Clarifications et réponses aux questions posées par les soumissionnaires pour l'appel d'offres 08/2022/VESAU/Rwanguba/03

CLARIFICATIONS APPORTEES PAR LE POUVOIR ADJUDICATEUR

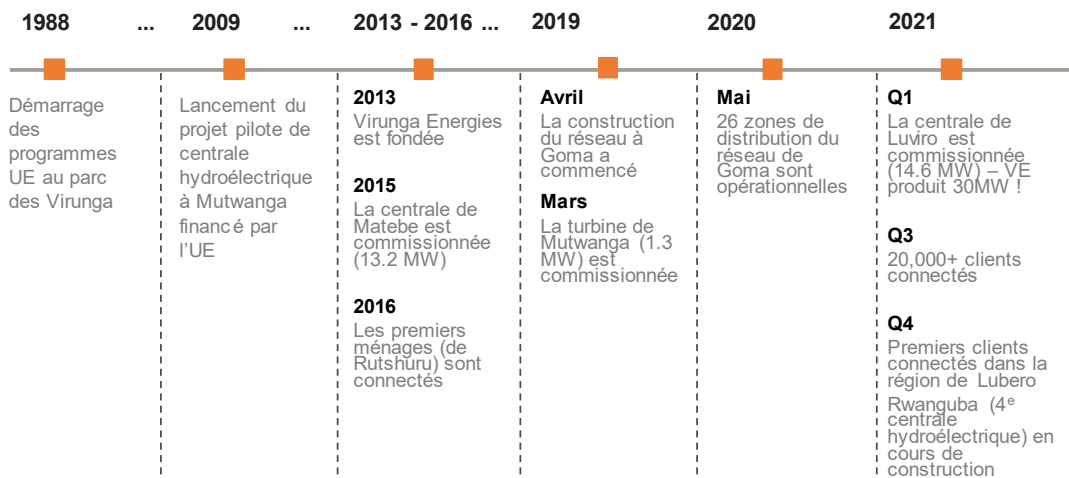
Dans le tableau des spécifications techniques :

- Ligne 7 *Cellules MT et mesure pour les deux unités*
- Ligne 9 *Armoires de commandes pour les deux unités*
